PASTABOS

DĖL DAUGIABUČIO GYVENAMOJO NAMO ŠALČIOS SKG. 6, ŠALČININKAI, ATNAUJINIMO (MODERNIZAVIMO) TECHNINIO DARBO PROJEKTO SPRENDINIŲ

PASTABA 1

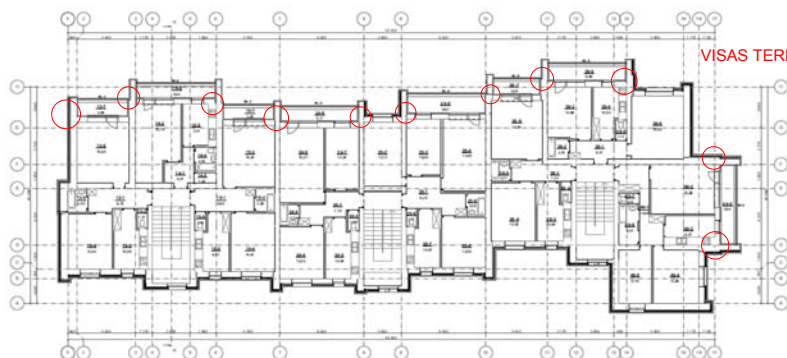
REIKALINGAS MAZGO SPRENDIMAS PROJEKTO DOKUMENTACIJOJE

VIEN MŪRO SUTVIRTINIMO NEPAKANKA, NES ĮTRUKIMAI TOKIOSE VIETOSE VISTIĖK ATSIKŪS. REIKALINGAS SPRENDIMAS UŽTIKRINANTIS, KUO GERESNĖ, PATIKIMESNĖ TERMOIZOLIACINIŲ IR VĖJO IZOLIACINIŲ PLOKŠČIŲ TARPUSAVIO SANDARUMĄ - PVZ.

VISAS TERMOIZOLIACINES PLOKŠTES, PROTINGU ATSTUMU Į ŠONUS NUO MŪRO ĮTRŪKIMŲ VIETOS, PLOKŠČIŲ SUSIJUNGIMŲ VIETOSE PAPILDOMAI, TAS PAČIAS PLOKŠTES, SUKLIJUOTI TARPUSAVYJE POLIURETANO PUTŲ KLIJAIS.

PROBLEMINIŲ
MAZGŲ SCHEMA PLANE

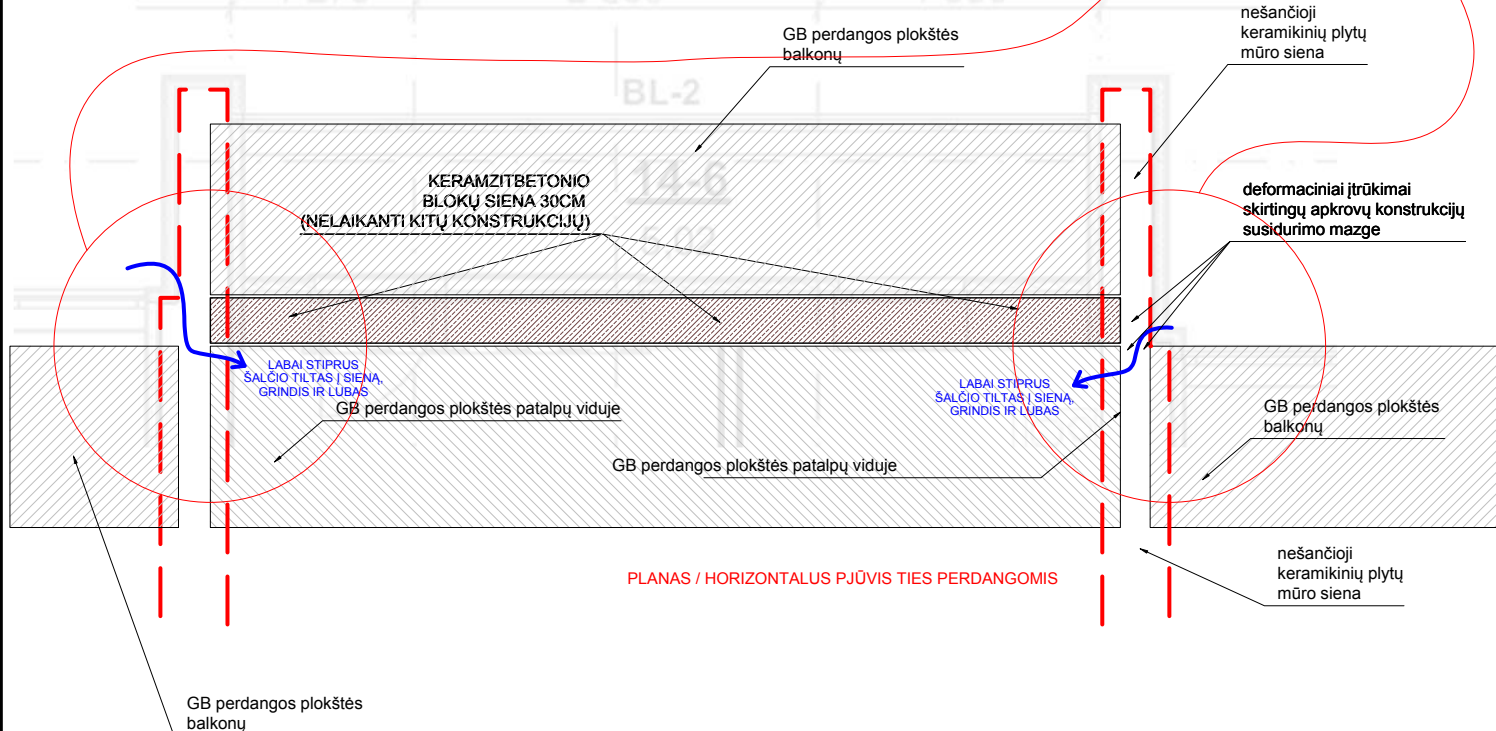
PRAŠAU IŠDETALIZUOTI NURODYTOS PROBLEMĖS VIETOS DETALĖ TIES DEFORMACINIAIS ĮTRŪKIMAIS IR NAUJAI MONTUOJAMOMIS BALKONŲ VITRINOMIS.
